INFORMATION TECHNIQUE

Date : 05.04.2022
 TI : 0422
 Type(s) de distributeur(s) : HG/HO

Pompe à palettes pour les distributeurs de types HG et HO

Pompe à palettes connue :

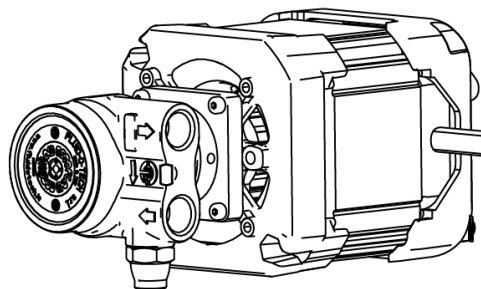
Il y a actuellement une situation difficile d'approvisionnement dans le monde entier et l'un de nos composants clé en est affecté. Pour ne pas interrompre la distribution des machines, la mesure provisoire a été de monter une autre pompe à palettes.

Celle-ci est équipée d'une tête en acier inoxydable et provient également de Fluid-o-Tech. Elle a de plus été testée de manière approfondie en laboratoire. Les données de performance concernant la courbe de pression et le volume de refoulement sont identiques à celles de la pompe connue. En outre, elle a pu convaincre par une très bonne performance dans les appareils.

Depuis la **semaine de production 14** avec le **numéro de série 90532378** la nouvelle pompe est utilisée dans les types d'appareils suivants :

Numéro de référence : 985.27.937.00

En cas de commande de ces pompes en pièces détachées, il est possible d'échanger sans problème la pompe actuelle contre la nouvelle pompe car elles sont compatibles entre elles. La nouvelle pompe ne sera cependant pas fournie en tant que pièce détachée.
